Løyve på vilkår - utvida bruk av avkøyrslø - fv. 565 Slettevegen - gnr 465 bnr 11 - Alver kommune

Vi viser til søknad datert 20.07.2021 og situasjonskart motteke 23.02.2022.

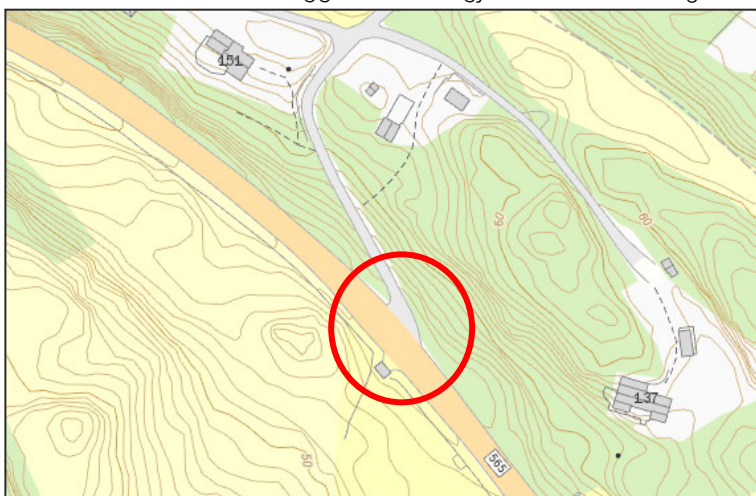
1. Avkøyrslø skal vera plassert i samsvar med plassering i kartet under og revidert teikning, motteke 23.02.2022. I tillegg skal ein følgje *Krav til utforming av avkøyrslø*, som ligg ved.

6. Det ligg ein kum til venstre for avkøyrsløpspunktet. Denne må takast omsyn til ved utbetring av avkøyrsløpspunktet.
7. Arbeidet må være starta opp innan tre - 3 - år etter at løyvet er gitt, om ikkje fell løyvet bort.

PRINSIPPSKISSE

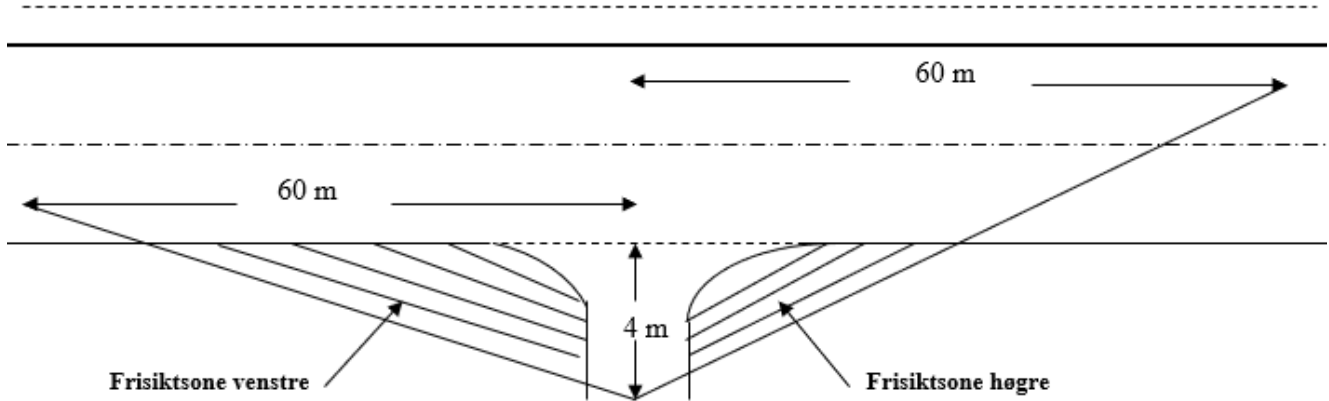
Tilsvarende siktlengder som vist på teikninga må gjerast gjeldande for trafikken som kjem på hovedvegen og skal inn i avkjørsla (sikt bakover og framover langs hovedvegen)

Av omsyn til snø og vegetasjon skal det i frisiktsonen vera fritt for sikthinder høgare enn 0,5 m. over hovedvegens nivå
